修改说明：

# 福州大学(旗山校区)生活区总平面图 1:1000

| 工程名称: Project Title | 福州大学(旗山校区)生活区 |

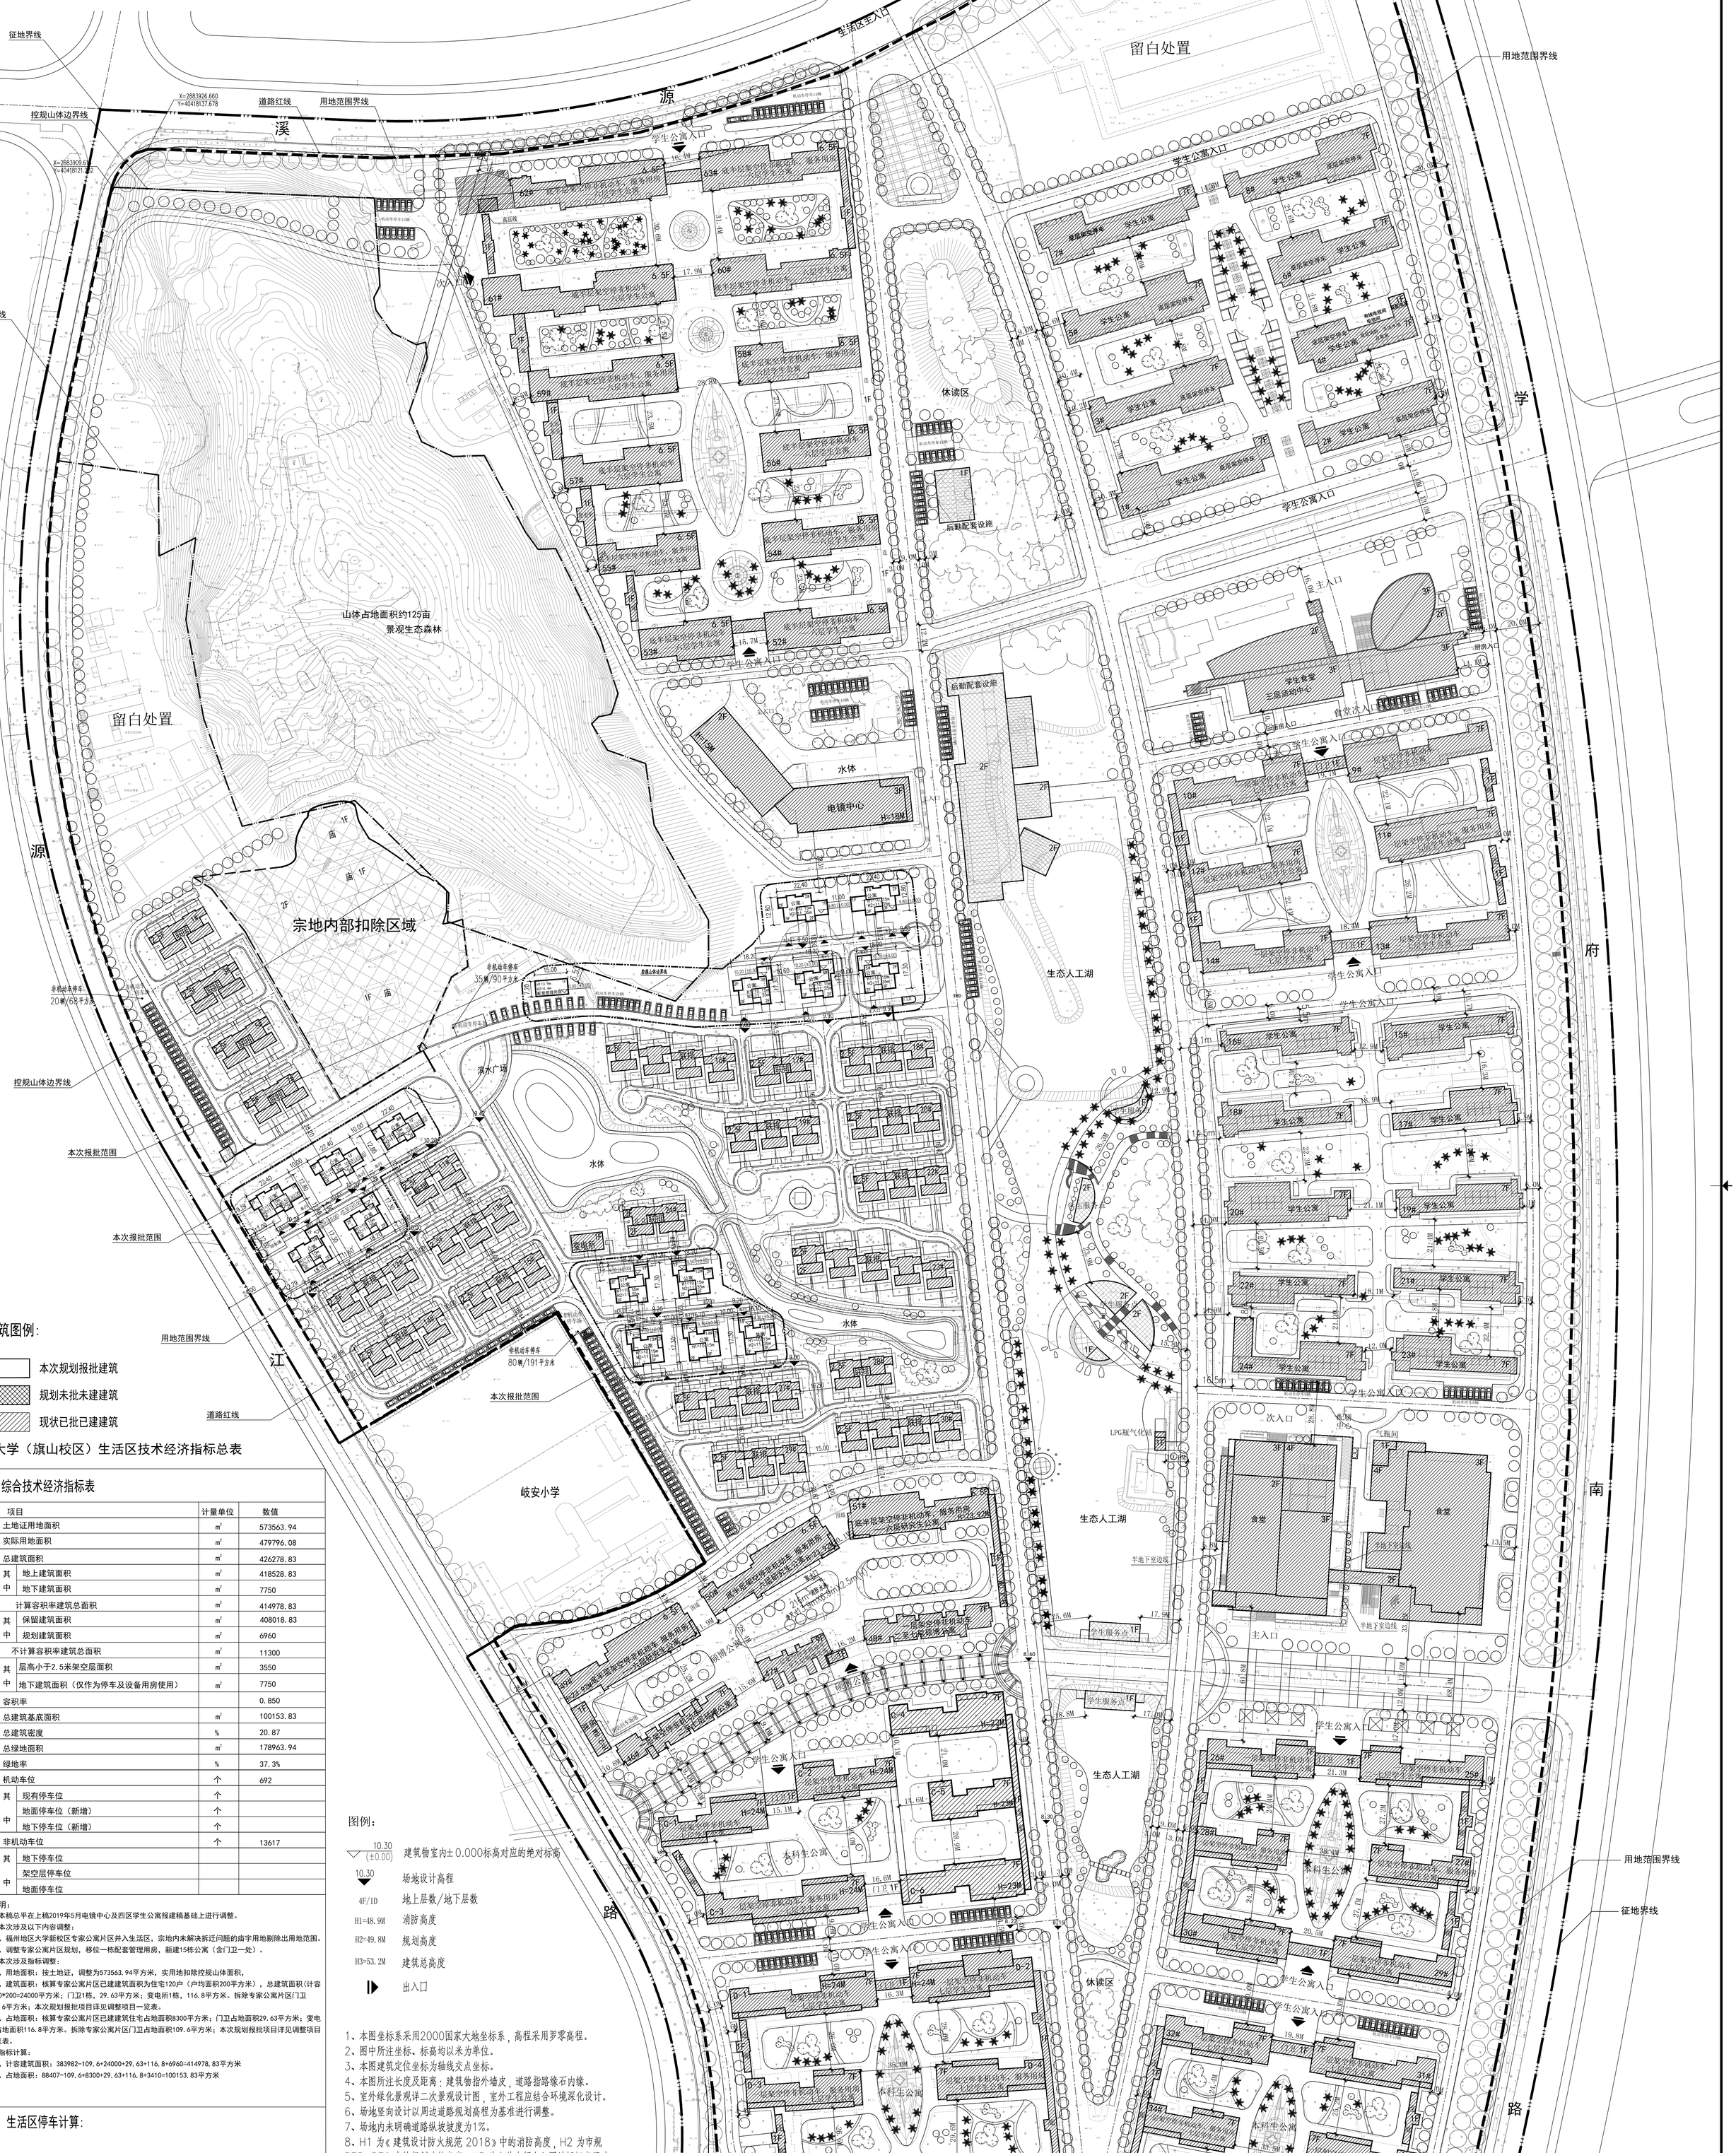
1、本稿总平在上稿2019年5月电镜中心及四区学生公寓报建稿基础上进行调整。

2、本次涉及以下内容调整：

2.1、福州地区大学新校区专家公寓片区并入生活区，宗地内未解决拆迁问题的庙宇用地剔除出用地范围。

2.2、调整专家公寓片区规划，移位一栋配套管理用房，新建15栋公寓（含门卫一处）。

3、本次涉及指标调整：

3.1、用地面积：按土地证，调整为573563.94平方米，实用地扣除控规山体面积，

3.2、建筑面积：核算专家公寓片区已建建筑面积为住宅120户（户均面积200平方米），总建筑面积（计容）120*200=24000平方米；门卫1栋，29.63平方米；变电所1栋，116.8平方米。拆除专家公寓片区门卫109.6平方米；本次规划报批项目详见调整项目一览表。

3.3、占地面积：核算专家公寓片区已建建筑住宅占地面积8300平方米；门卫占地面积29.63平方米；变电所占地面积116.8平方米。拆除专家公寓片区门卫占地面积109.6平方米；本次规划报批项目详见调整项目一览表。

4.1、计容建筑面积：383982-109.6+24000+29.63+116.8+6960=414978.83平方米

4.2、占地面积：88407-109.6+8300+29.63+116.8+3410=100153.83平方米

5、福州地区大学新校区专家公寓二期工程停车复核：公寓总户数由原来168户变更为120+15=135户，机动车按原规划标准1辆/1户，本次规划机动车停车数量减少33辆，非机动车按原规划标准1辆/1户，本次规划非机动车停车数量减少33辆。

已建专家公寓120户，本区域内已配建地面停车120辆，本次新建15户公寓每户自带机动车车库，总机动车停车数量为135辆，满足机动车停放要求。非机动车按1辆/1户，总户数为135户，实际配建地面停车135辆，非机动车停车数量满足规划要求。

6、最终规划需配建机动车停车数量为725-33=692辆，非机动车数量为13650-33=13617辆
